## **RAPPORT DE CONTROLE DE LA REALISATION D'UNE FILIERE D'ASSAINISSEMENT NON COLLECTIF**

**N° de dossier : 64500 A081001**

**SALLES-MONGISCARD**

**Traitement : ECOFLO 6 EH**

**SCHEMA DE L'INSTALLATION**  
Plan et localisation de l'installation (Ech.:1/200):

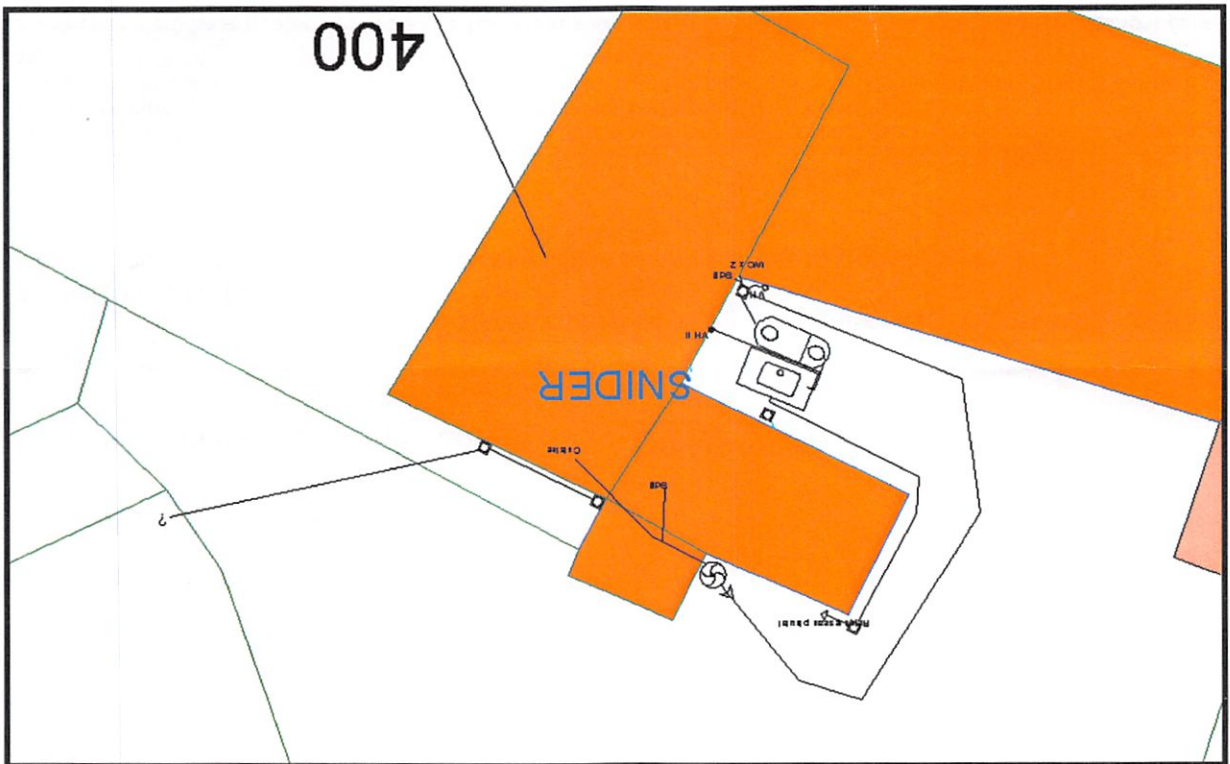
Respect de la distance de 35 m d'un captage d'eau : Oui  
Respect de la distance de 5 m d'une habitation : Non distance à l'habitat. : 1,5 m  
Respect de la distance de 3 m d'un arbre : Non  
Respect de la distance de 3 m d'une limite de propriété : Oui  
Respect de la distance /cavités souterraines : Oui  
Absence d'un recouvrement étanche : Oui  
Absence de circulation de véhicule sur système : Oui

**Observations :** Références filière compacte:  
N° série FTE : 160014701  
N° série Filtre : 160011844
